主な補正内容について

1. 川内原子力発電所の特定重大事故等対処施設の工事計画認可申請については、「原子炉補助建屋等に設置する設備」、「新たに設置する建屋等」、「新たに設置する設備等」の3つに分割しています。

特定重大事故等対処施設の概要図

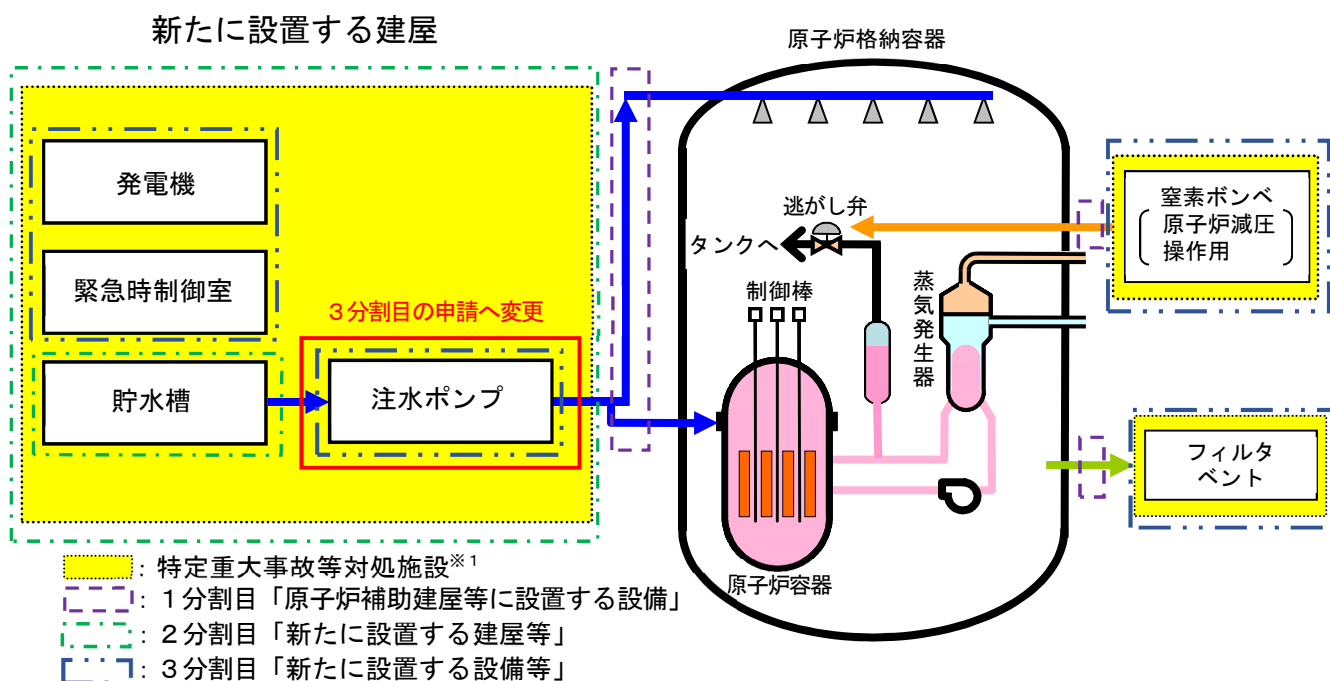
今回、1号機については審査内容を反映した記載の適正化、2号機については2分割目「新たに設置する建屋等」の申請から3分割目「新たに設置する設備等」の申請へ見直しを行った注水ポンプなどの一部設備等について、3分割目の工事計画認可申請範囲に含めたことに伴い記載の見直しを行いました。
